АНКЕТА

Обследованная доступности для инвалидов объекта

Акционерное Общество «Санаторий Итиль»

План реализации (дорожная карта) мероприятий реализуемых для достижения запланированных значений показателей доступности учреждения
на 2024-2029 гг

Фото №1

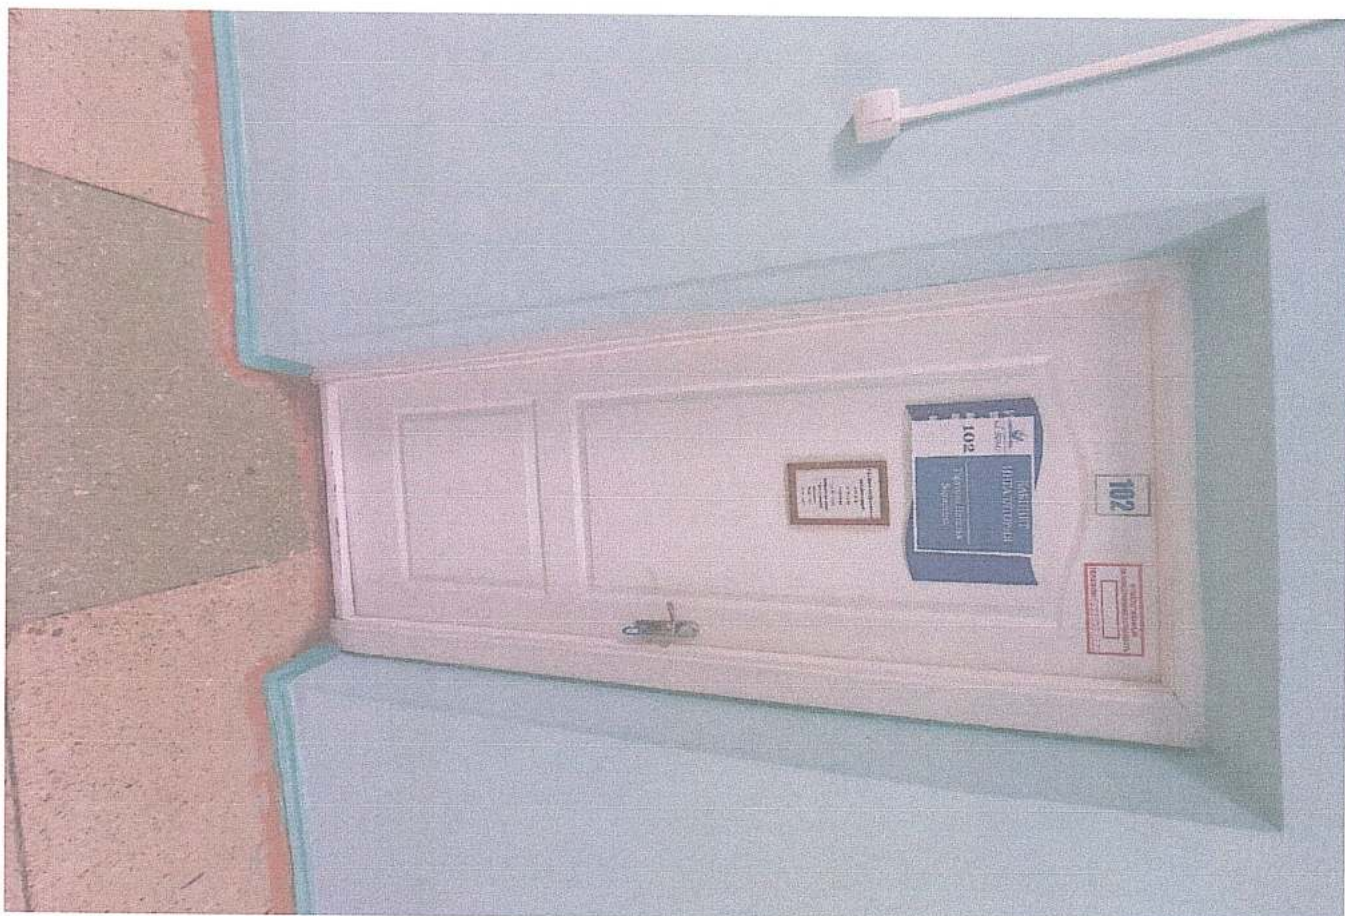
1.1	Крыльцо или входная площадка №1 (основное).					
	Высота площадки	К,О,С,Г	норматив не установлен	50 см	1	
	Габариты площадки, ширина × глубина	К	не менее 220×220 см	436 х 410 см	1	
	Поручни (ограждение) при высоте площадки более 45 см	К,О,С	наличие	-	1	Установка
	Нескользящее при намокании покрытие	К,О,С,Г	наличие	-	1	Установка

1.1.1	Пандус наружного входа					
	Ширина марша при одностороннем движении	К	не менее 100 см	80 см	1	Реконструкция
	Уклон	К	Н/Л не более 1/20 (5%)	30 градусов, не более 1/2	1	
	Высота одного подъема	К	не более 80 см	50 см	1	
	Разворотные площадки: • внизу, ширина × глубина • промежуточная с поворотом направления движения, ширина × глубина • промежуточная площадка при высоте подъема более 80 см	К К К	не менее 150×150 см не менее 150×150 см наличие	- - -		
	Рельефная полоса перед пандусом, ширина	С	не менее 60 см	-

1.1.3 Лестница наружного входа						
	Ширина марша	О,С	не менее 135 см	410 см	1	
	Высота ступени	О,С	не более 15 см	22 см	1	
	Глубина проступи	О,С	не менее 30 см	30 см	1	
	Уклон марша	О,С	не более 1/2	30 градусов, не более 1/2	1	
	Единообразная геометрия ступеней (кроме рисунка нижней ступени первого марша)	С	наличие	+	1	
	Рельефная (тактильная) полоса перед маршем вверх и вниз, ширина	С	не менее 60 см	-	1	Установка
	Контрастная окраска первой и последней ступеней	С	наличие	-	1	Окраска
	Дополнительные раздельные поручни при ширине лестницы 2,5 и более	О,С	наличие	-	1	Установка
	Закругленные ребра ступени с радиусом не более 5 см	О,С,Г	наличие	-	1	Установка

Фото №3

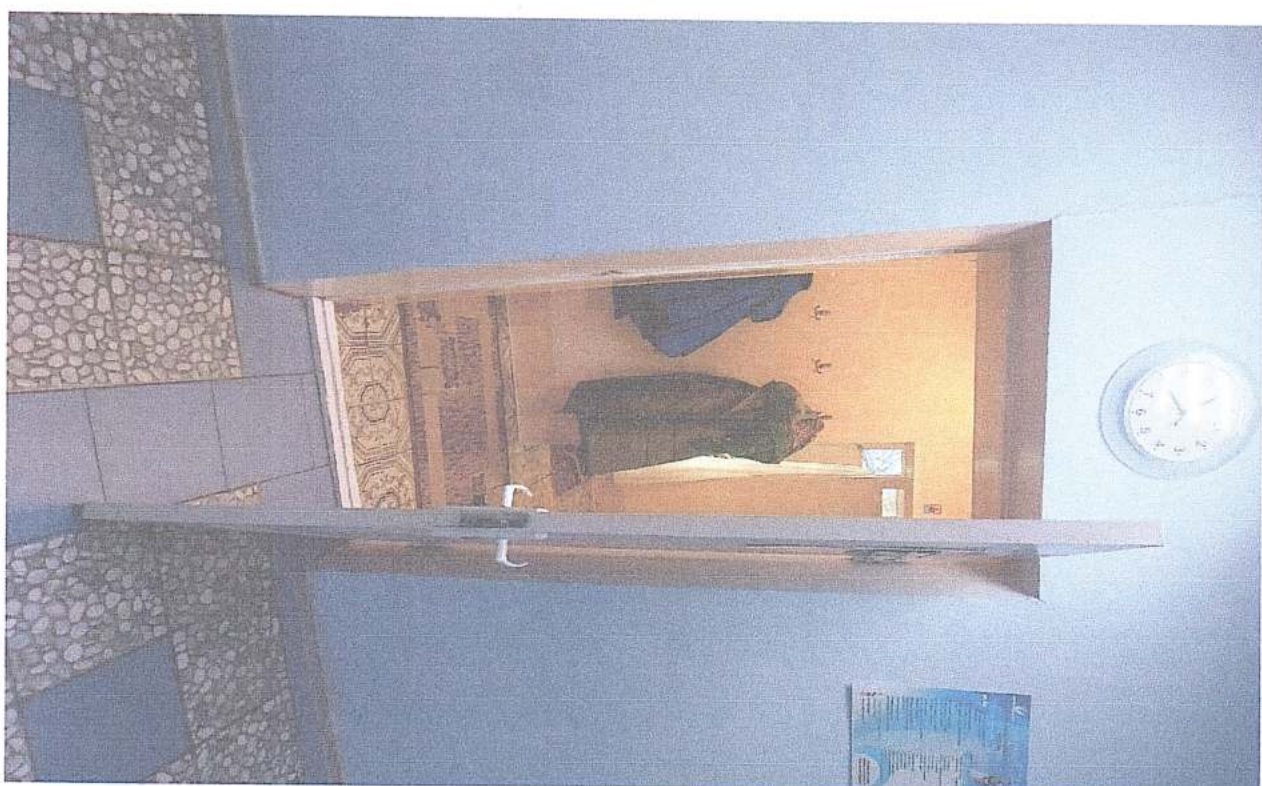
1.1.7 Двери внутренние (кроме технических помещений)						
	Двери распашные (Р), автоматические раздвижные (А)	К,О,С,Г	наличие	Р	3	
	Ширина дверного проема в свету	К,О	не менее 90 см	74, 87 см	3	Требуется разработка архитектурно-планировочных и организационных решений.
	Форма ручки двери II – образная или иная, позволяющая управлять одной рукой	К,О,С	наличие	-	3	Установка
	Доводчик, усилие	К,О	не более 50Нм	-	3	Установка
	Петли одностороннего действия с фиксаторами в положении «открыто» и «закрыто»	К,О	наличие	-	3	Установка

Задержка автоматического закрывания двери	К,О	не менее 15 сек.	-	3	Установка
	Марка контрастная маркировка на прозрачном полотне из ударопрочного материала- высотой не менее 10 см и шириной не менее 20 см, высота от уровня пола	К,О,С	120-150 см	-	3	Установка
	Рифленая и/ или контрастно окрашенная поверхность на участках пола перед входом	С	наличие	-	3	Установка

Фото №8

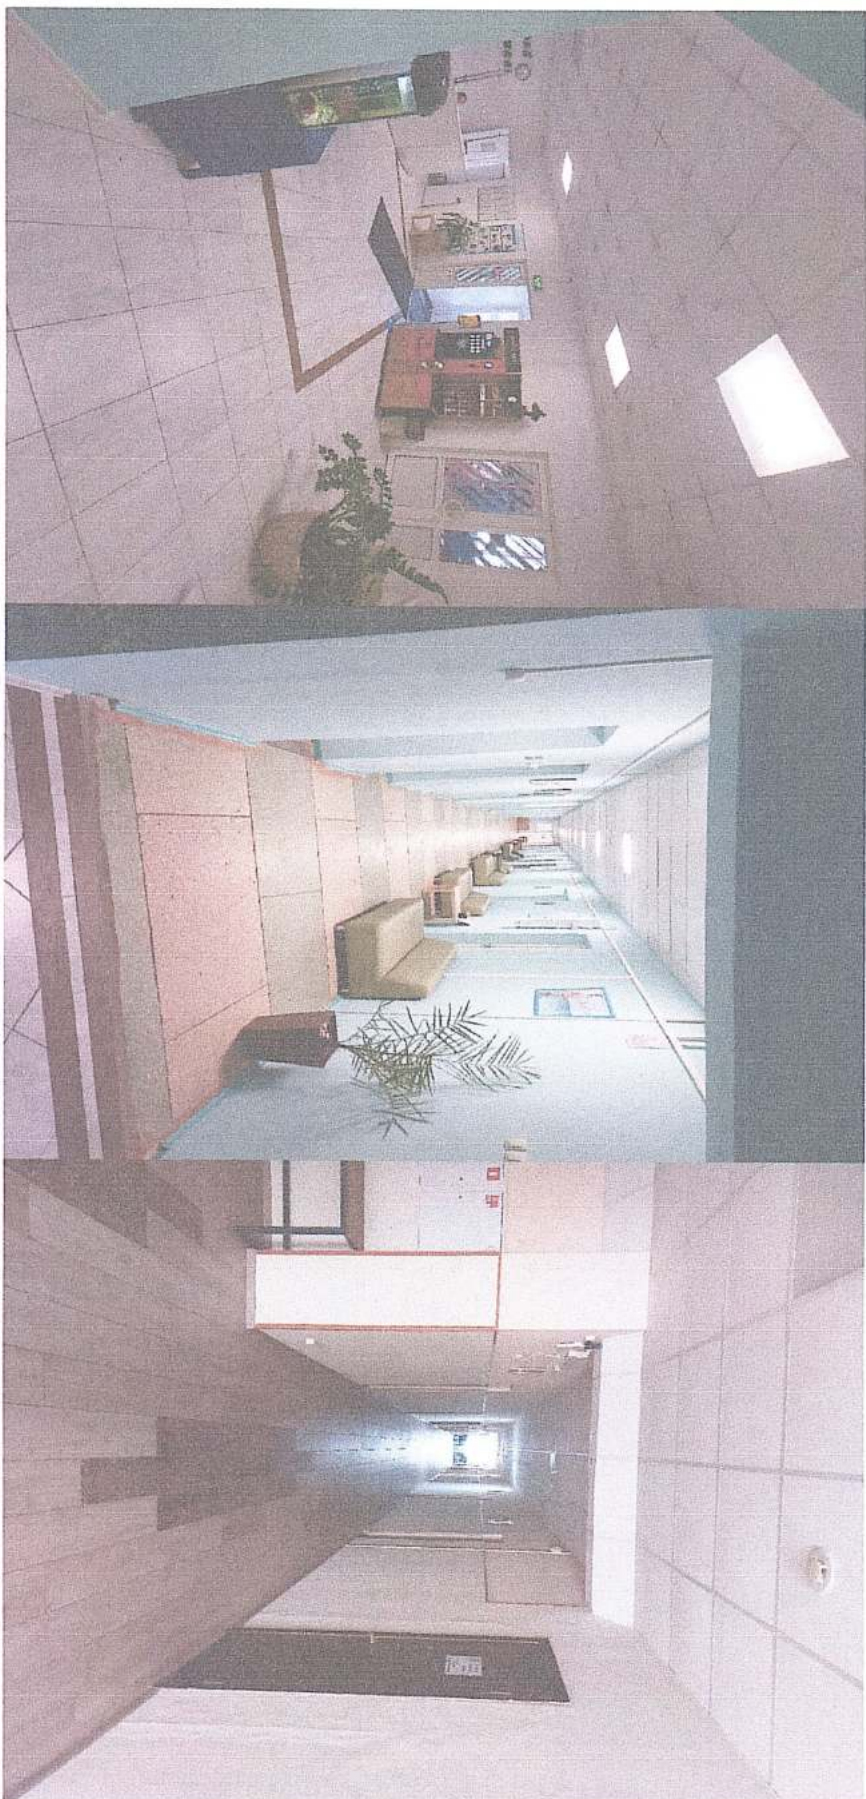
2.6	Здание корпус №2.Коридоры/холлы/галереит.л.						
	Ширина пути движения:	К	не менее 180 см		8		Размещение инвалидов категории К в здании корпус №2 не предусматривается.
	Разворотные площадки, ширина× глубина	К	не менее 140×140 см		8		
	Глубина зоны перед дверью при открывании: «от себя» «на себя»	К К К	наличие не менее 120 см не менее 150 см	-	8		
	Место отдыха и ожидания (не менее одного на этаже, не реже, чем через 25 м): Расстояние от сидения до полосы движения	К,О,С,Г О К	наличие не менее 60 см 150×90 см	+	8		
	Навесное оборудование в зоне движения, выступ	С	не более 10 см	10 см	8

Фото №9

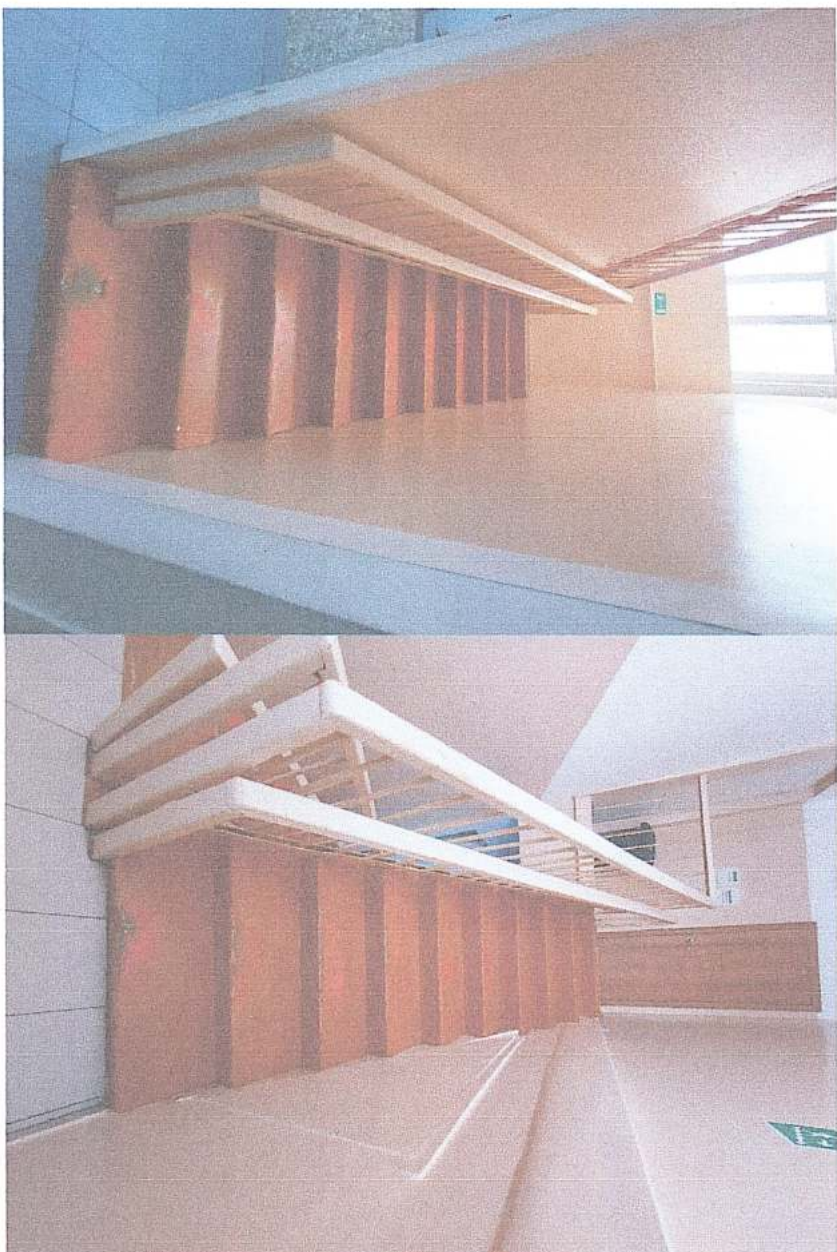
2.7	Лестница междуэтажная №1-№2 (в зону оказания услуги)						
	Ширина марша	О,С	не менее 135 см	105 см	9		Следуя принципу «разумного приспособления», реконструкция нецелесообразна
	Высота ступени	О,С	13-17 см	16 см	9

Глубина проступи	О,С	не менее 30 см	32 см	9	
	Рельефное обозначение номера этажа на поручне	С	наличие	-	9	Установка
	Уклон марша	О,С	не более 1 / 2	27 градусов, не более 1\2	9	
	Контрастная окраска верхней и нижней ступеней	С	наличие	-	9	Окраска
	Рельефная (тактильная) полоса перед входом на лестницу (дверным проемом и пандусом), ширина	С	60 см	-	9	Установка
	Поручни с двух сторон непрерывные:	О,С	наличие	С одной стороны	9	Установка
	• высота от поверхности передвижения	О,С	85-95 см 50 см	90 см 66 см		
	• высота дополнительного поручня в ДУ	О,С	не менее 30 см	-		
	горизонтальные завершения поручня вверху и внизу с нетравмирующим окончанием					
	Отражение под первым маршем, высота в свету	О,С	не менее 190 см	Стена	9

Фото №10

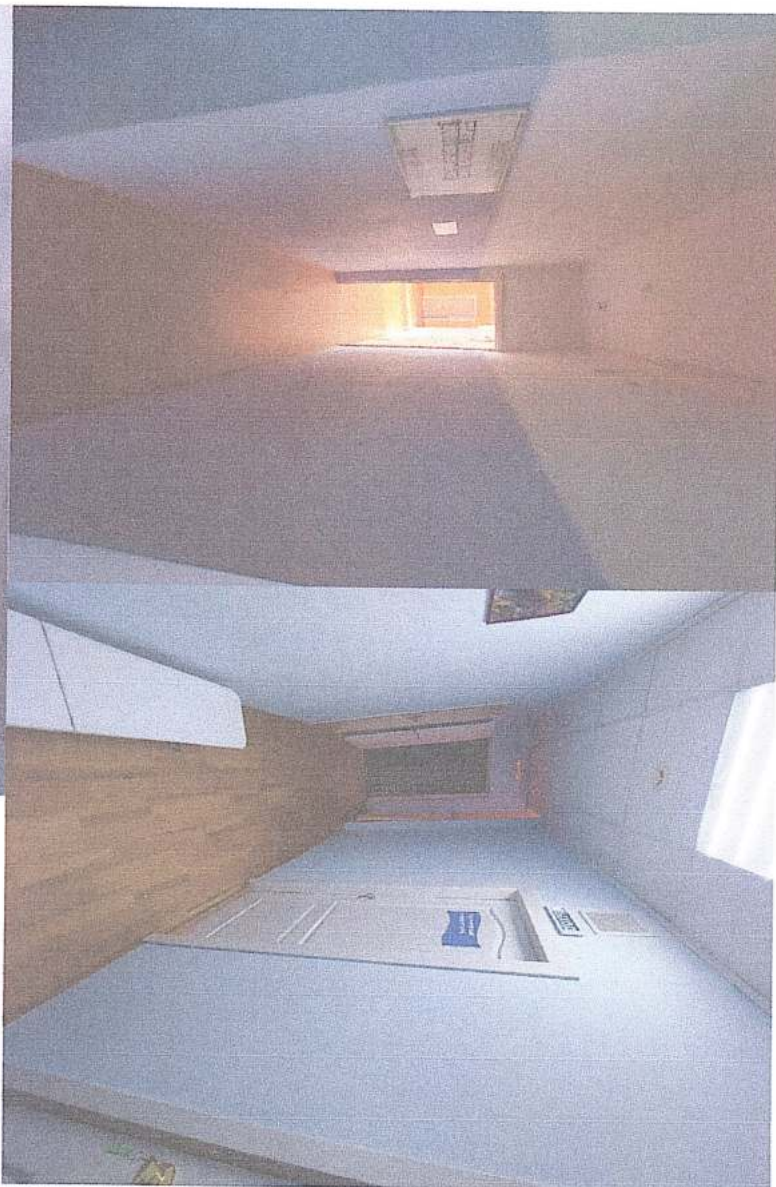
3.3. Обслуживание в кабинетах лечебного корпуса №1						
	Ширина проема двери в свету	К,О	не менее 90 см	74-84 см	10	Требуется разработка архитектурно-планировочных и организационных решений.
	Габариты зоны сидения, глубина	О	не менее 120 см	-	10	Требуется разработка архитектурно-планировочных и организационных решений.
	Зона для кресла-коляски, ширина× глубина	К	не менее 150 ×150 см	-	10	Требуется разработка архитектурно-планировочных и организационных решений.
	Стол с высотой рабочей поверхности	К,О	60-80 см	-	10	Требуется разработка архитектурно-планировочных и организационных решений.

Фото №12.2. (здание №2)

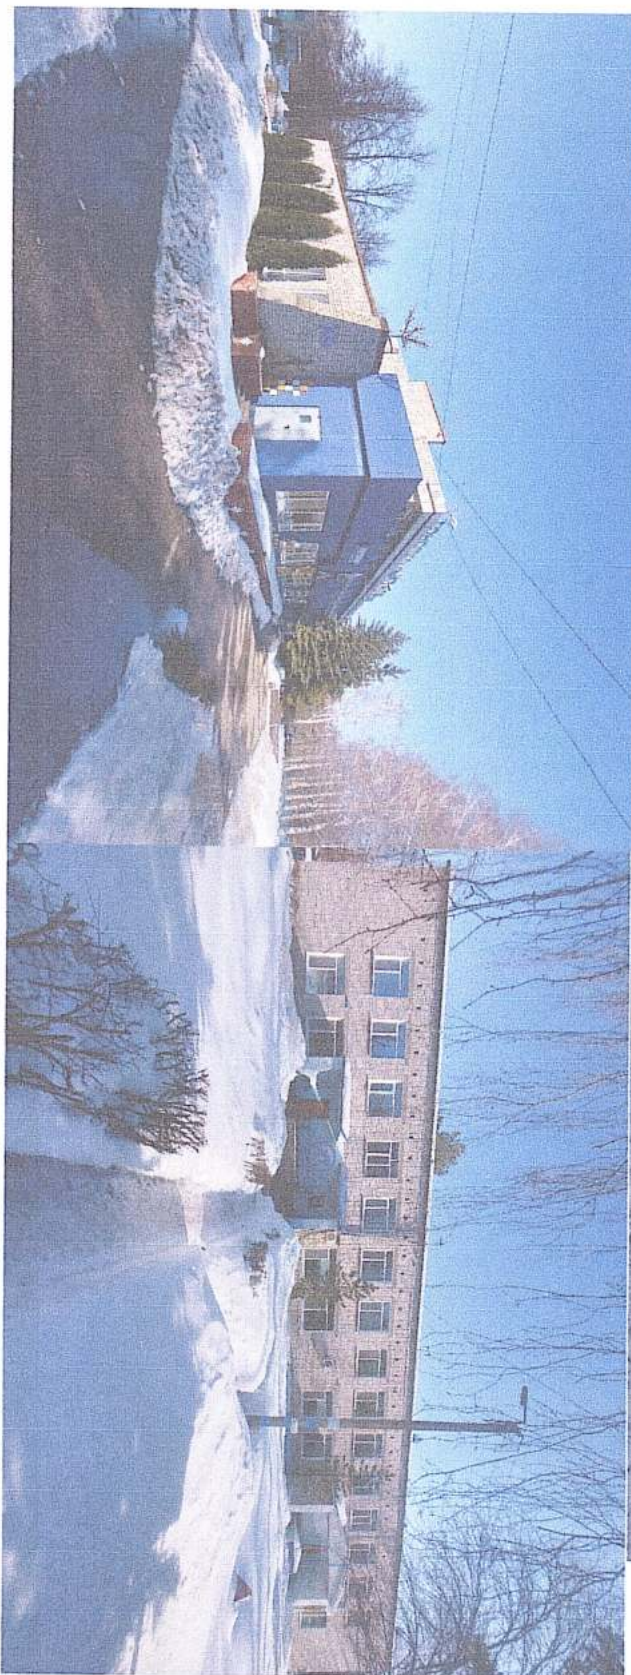
Ширина дверного проема входа в санузел и в кабину в свету	К	не менее 90 см	84 см	12	Требуется разработка архитектурно-планировочных и организационных решений.
Универсальная кабина	К,О	не менее 1 ед.	-	12	Требуется разработка архитектурно-планировочных и организационных решений.
Габариты кабины, глубина× ширина	К	не менее 180×165 см	-	12	
Зона для кресла-коляски рядом с унитазом, ширина× глубина	К	не менее 80×120 см	-	12	
Опорные поручни у унитаза, в том числе откидные	К	наличие	-	12	
Крючки для костылей у унитаза: • Высота от поверхности передвижения • выступ	О,К О О	наличие 120 см 12 см	-	12	Установка
Зона для кресла-коляски у раковины ширина× глубина	К	не менее 130×85 см	-	12	Требуется разработка архитектурно-планировочных и организационных решений.
Опорный поручень у раковины, высота	О	75- 85 см	-	12	Установка
Установка аварийной кнопки вызова с выводом в комнату охраны, дежурного	К,О,С,Г	наличие	-	12	Установка

Фото №15 (номер для инвалидов категории К здание №1)

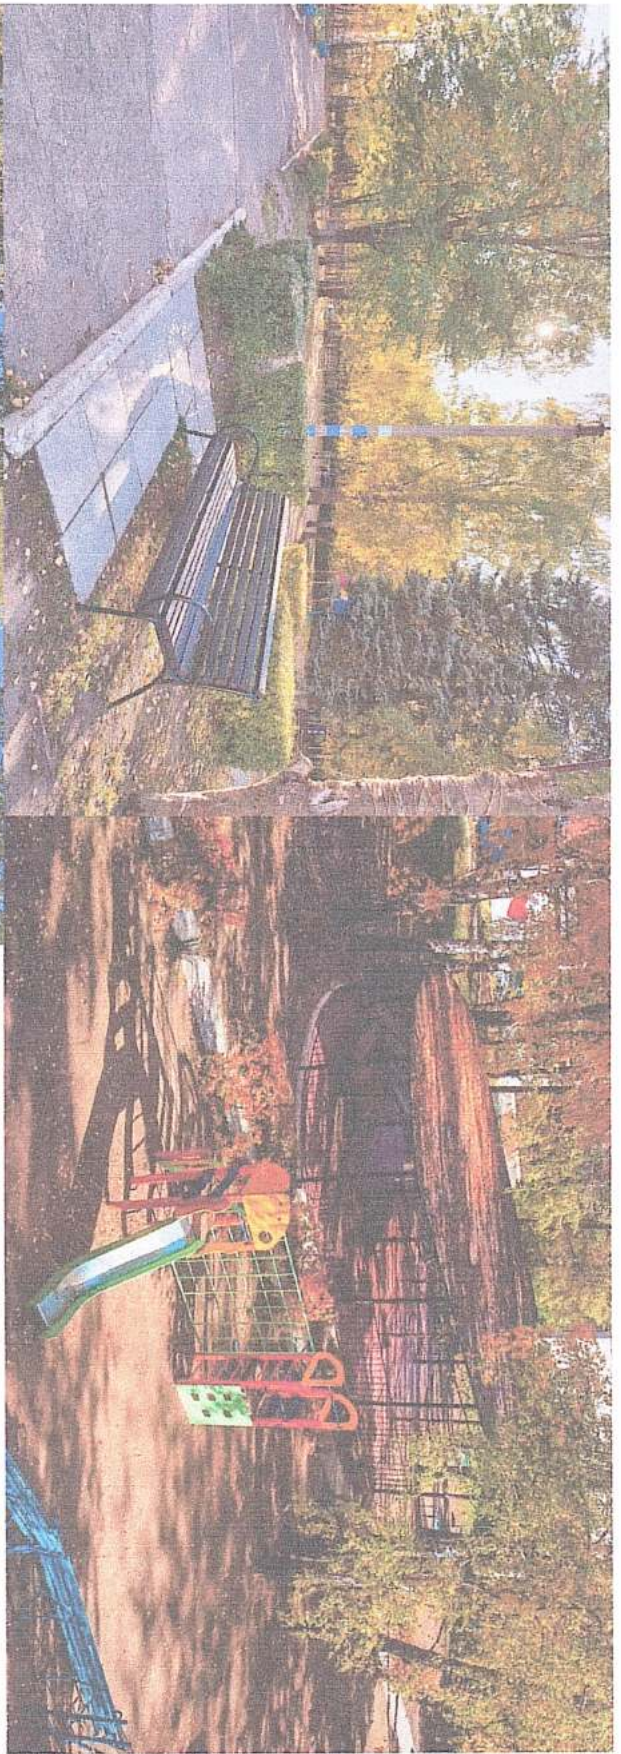
7.1	Универсальные жилые места: (в гостиницах, отелях, пансионатах, кемпингах и т.п.) -10 % от общего количества мест (если в задании на проектирование не оговорено количество помещений, оборудованных по универсальному или специализированному принципу)	все	наличие	-	15	В здании корпуса №1 на первом этаже расположена комната для инвалидов категории К. Для инвалидов других категорий разработано ПСД на перепланировку Перепланировка, переустройство второго этажа здания корпус 2
